Product Change Notice (PCN)

件名: RH850/F1、D1 シリーズ、ボンディングワイヤの Cu ワイヤ化及びバックグラインド拠点、組立拠点、及びファイナルテスト拠点の追加

発行日: 12/28/2021

マーク仕様例：ATJ 熊本品, F1L-2M 176pin

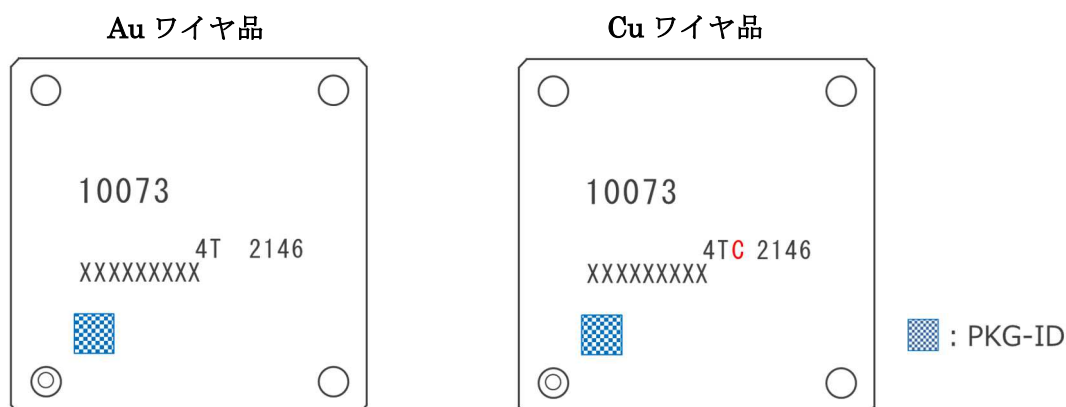
R7F7010073AFD#BA4(Au ワイヤ品)と R7F7010073AFD-**C**#BA4(Cu ワイヤ品)の比較

Cu ワイヤ品のレーザーマークは、印字の一部に「**C**」が追加となります(赤字部分)

ラベル印字例：ATJ 熊本品, F1L-2M 176pin

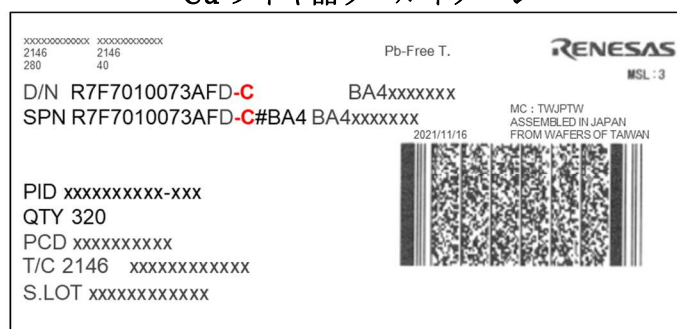
R7F7010073AFD#BA4(Au ワイヤ品)と R7F7010073AFD-**C**#BA4 (Cu ワイヤ品)の比較

赤字の部分が異なります。

RH850/F1L, F1M, F1H, F1K, D1L1, D1L2 シリーズ

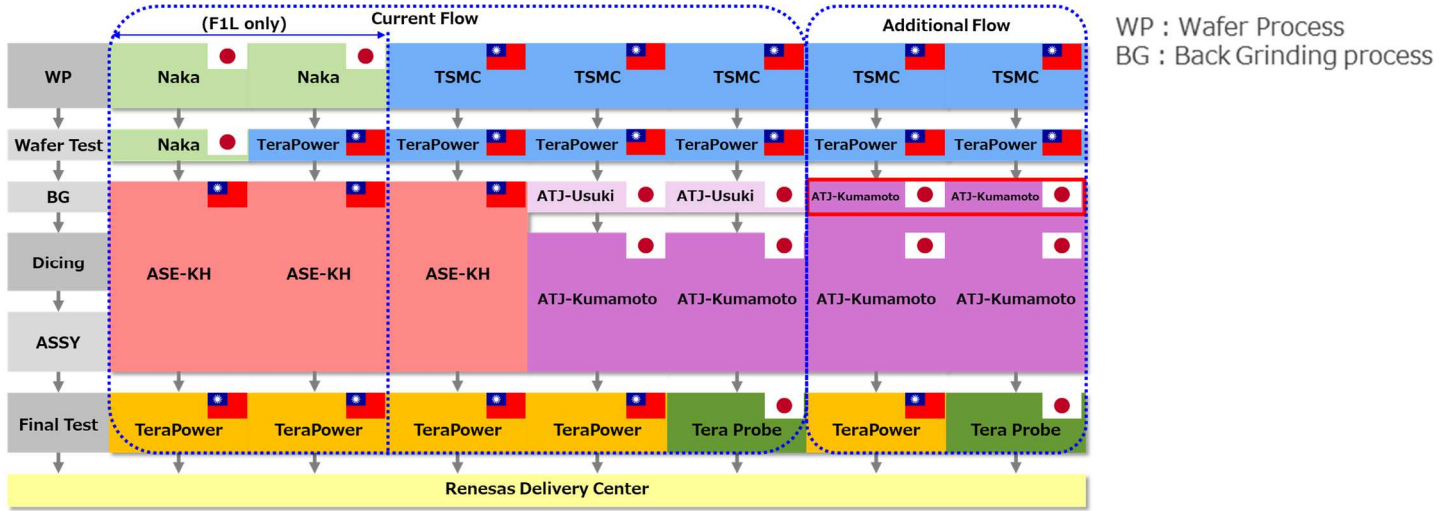
Additional sites

RH850/D1S1-V2 シリーズ

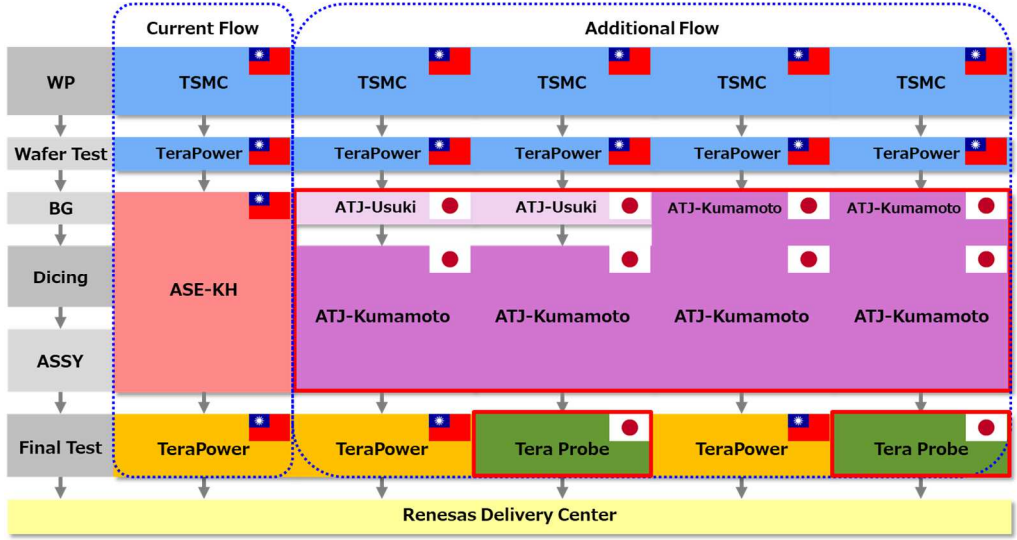
Auワイヤ(変更前)	Cuワイヤ(変更後)	備考
製造 拠点	ウエハプロセス	変更無し		生産フロー参照
	ウエハテスト	変更無し		
	バックグラインド	ATJ熊本/ATJ白杵追加		
	組立	ATJ熊本追加		
	ファイナルテスト	TPJ追加 *1		
材料	PAD開口(μm)	変更無し		
	ワイヤボンディング材	Auワイヤ	Cuワイヤ	*2
	モールド樹脂材	Au用樹脂	Cu用樹脂	
	ダイアタッチ材	ASE-KH標準材	ASE-KH/ATJ熊本標準材

RH850/F1KM シリーズ

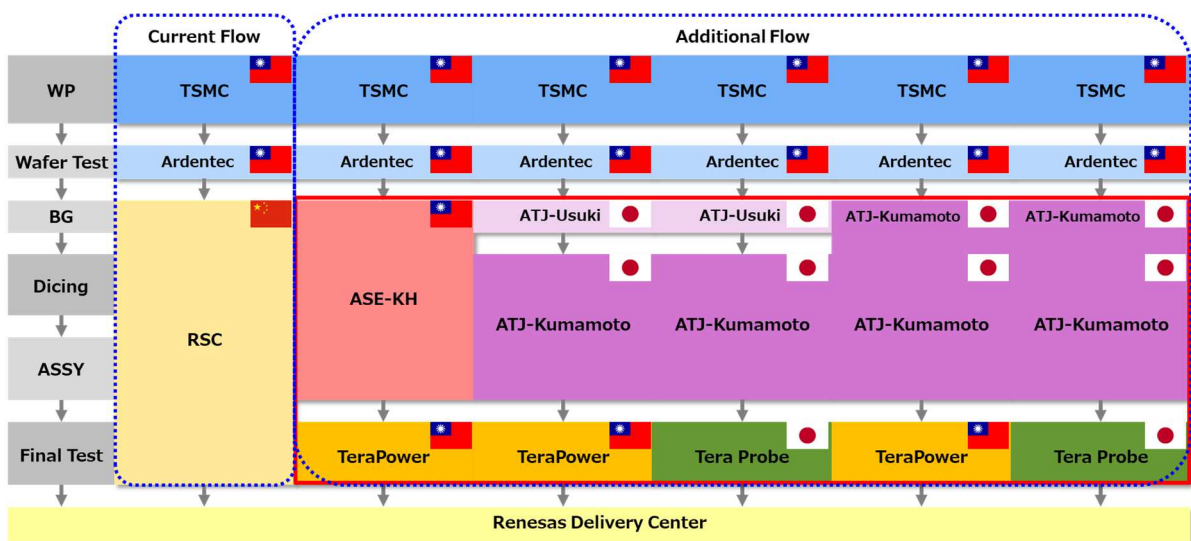
Cuワイヤ(変更前)	Cuワイヤ(変更後)	備考
製造 拠点	ウエハプロセス	変更無し		生産フロー参照
	ウエハテスト	変更無し		
	バックグラインド	ASE-KH/ATJ熊本/ATJ白杵追加		
	組立	ASE-KH/ATJ熊本追加		
	ファイナルテスト	TPW/TPJ追加 *1		
材料	PAD開口(μm)	変更無し		
	ワイヤボンディング材	変更無し		
	モールド樹脂材	RSC標準材	ASE-KH/ATJ熊本標準材	
	ダイアタッチ材	RSC標準材	ASE-KH/ATJ熊本標準材
